Tillæg nr. 2 til spildevandsplan 2019-22 for Odsherred Kommune

Statusændring for kloakopland D104 og D054 "Gaias Have"

August 2020

Figur 1: Kortet viser kloakopland D104 og D054 i Anneberg Parken, som er i dag er planlagt spildevandskloakeret.

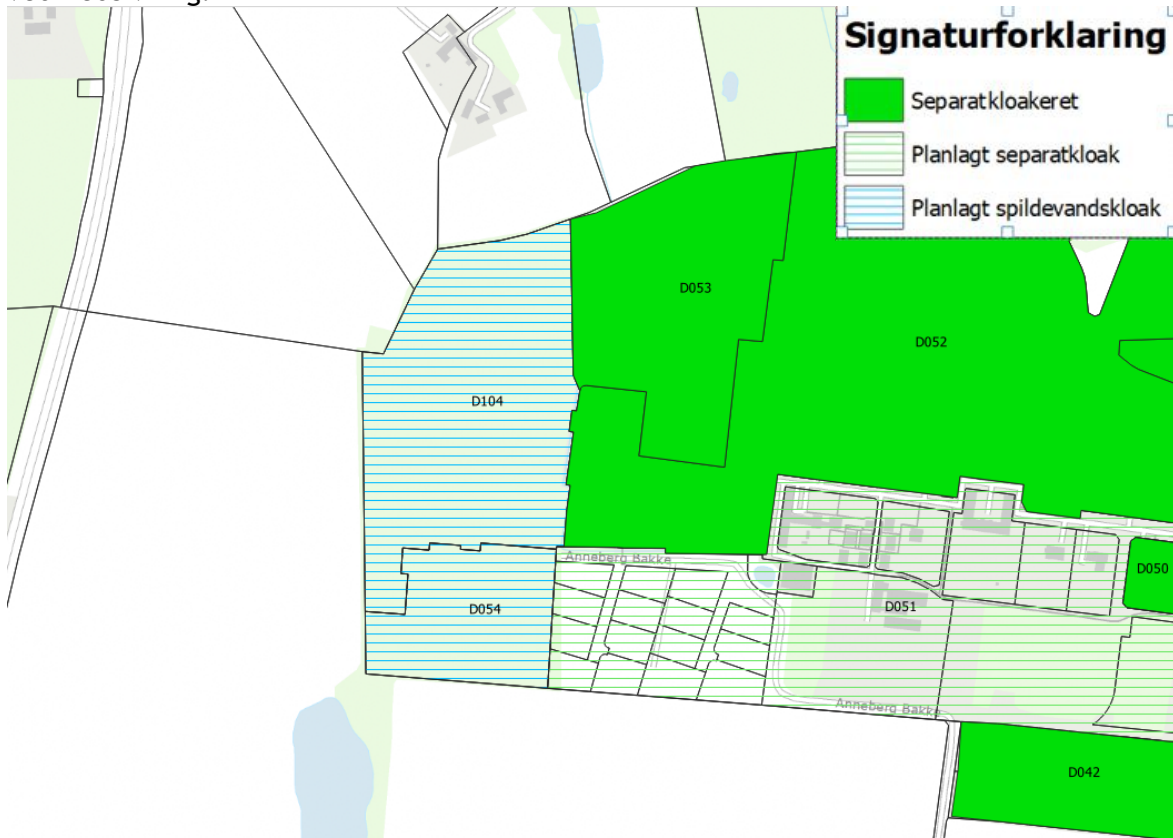
Med Spildevandsplan 2019-22 har området, benævnt kloakopland D104 og D054, i dag planstatus som ukloakerede områder, da der ikke er bebygget endnu. Det står opført i spildevandsplanen som planlagt *spildevandskloakeret*, hvilket betyder at overfladevand skal håndteres lokalt, fx ved nedsivning.

Figur 2: Heri ses ændringen af den planlagte status fra spildevandskloak til separatkloak.

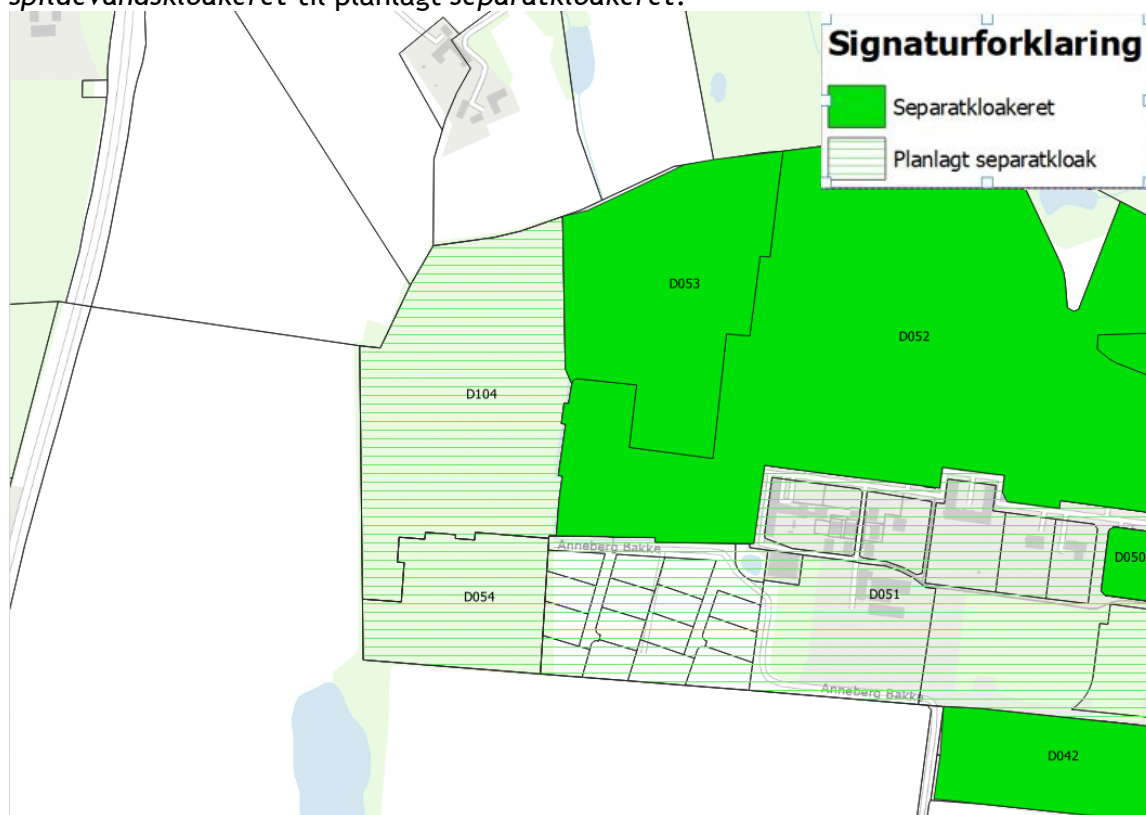
Med dette tillæg til spildevandsplanen ændres kloakopland D104 og D054 fra planlagt spildevandskloakeret til planlagt separatkloakeret.

Dette tillæg medfører, at Odsherred Forsyning er forpligtet til at fremføre stik fra både spildevandskloak og regnvandskloak til området, når der byggemodnes.

Det er for projektets realisering nødvendigt og påkrævet, at der etableres mindst ét forsinkelsesbassin i hvert kloakopland, altså D104 og D54, eller et samlet større forsinkelsesbassin. Ellers kan den eksisterende regnvandskloak ikke håndtere den øgede belastning. Grundejer skal således følge anvisningerne fra Odsherred Forsyning ift. størrelse og placering af bassinerne, hvilket skal indarbejdes i den fremtidige lokalplan for området. Odsherred Forsyning vil være forpligtet til at etablere og forestå driften af forsinkelsesbassinerne.
